廃炉発官 R 6 第78号  
令和6年6月28日

福島第一原子力発電所 特定原子力施設に係る実施計画 変更認可申請書の  
一部補正について

原子炉格納容器内窒素封入設備の系統構成変更及び窒素ガス分離装置（C）取替に関して、審査の進捗を踏まえ、下記の通り補正を行う。

図-1 原子炉格納容器内窒素封入設備 系統概略図

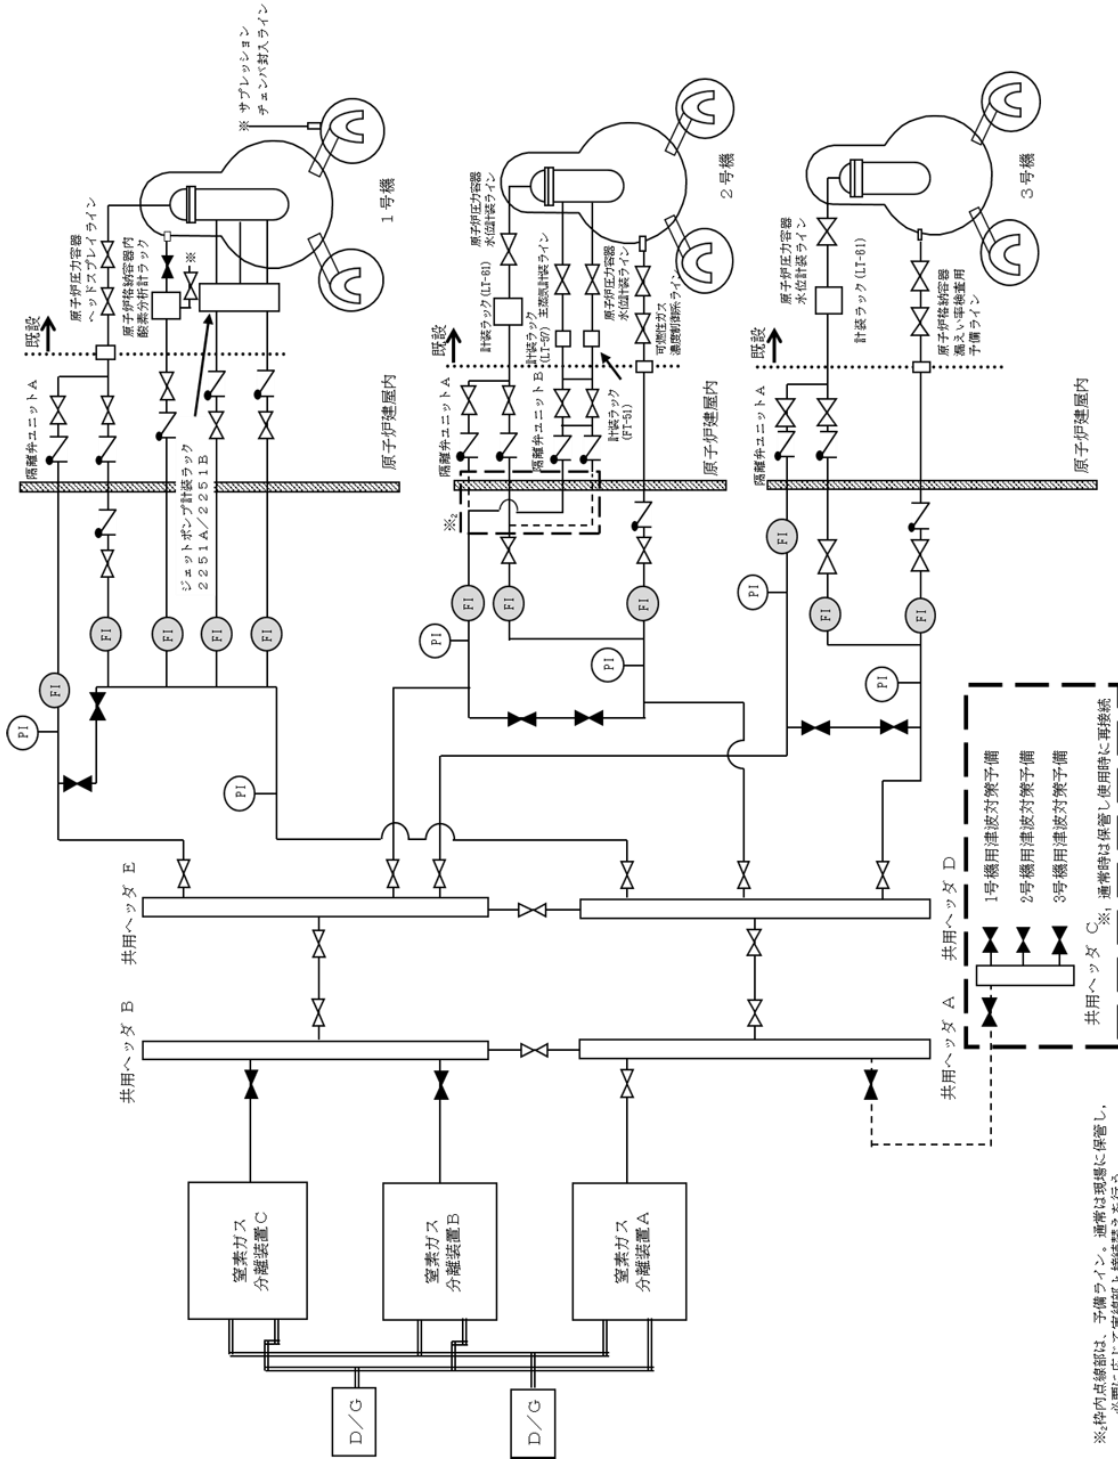
- ・窒素ガス分離装置における窒素純度の記載の変更
- ・原規規発第2405173号にて認可された実施計画の反映
- ・記載の適正化

図一 1 新設範囲図

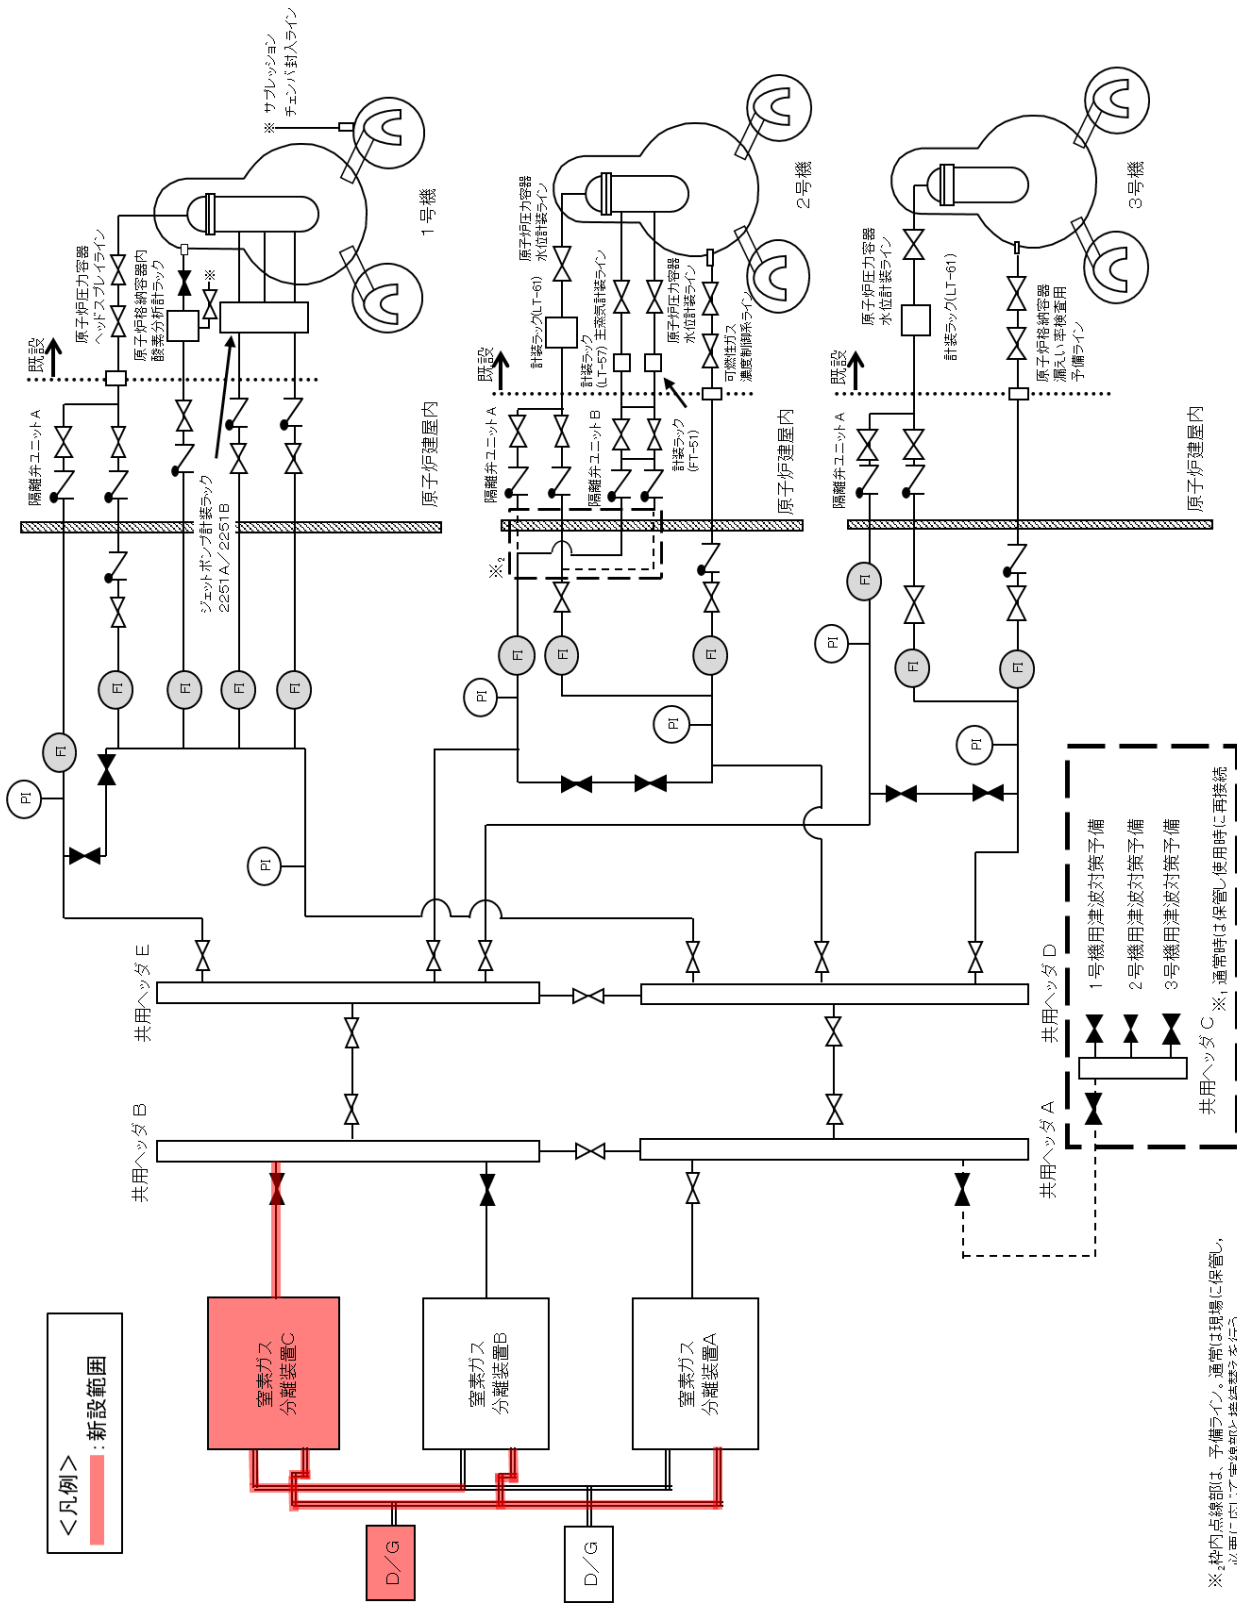
原子炉格納容器内窒素封入設備の内、窒素ガス分離装置Cについて取替を実施する。

また、窒素ガス分離装置A、B、Cに受電可能な専用のディーゼル発電機（以下、「専用D/G」という。）を1台追設、添付資料－８及び添付資料－９において窒素ガス分離装置A及びB専用として設置したD/Gについても窒素ガス分離装置Cに受電可能な電路を構築し、窒素ガス分離装置3台、専用D/G2台の構成とする。非常用窒素ガス分離装置については、専用D/Gの追設によって非常用機能が2系列維持されることから、非常用窒素ガス分離装置及び関連する配管等を撤去する。
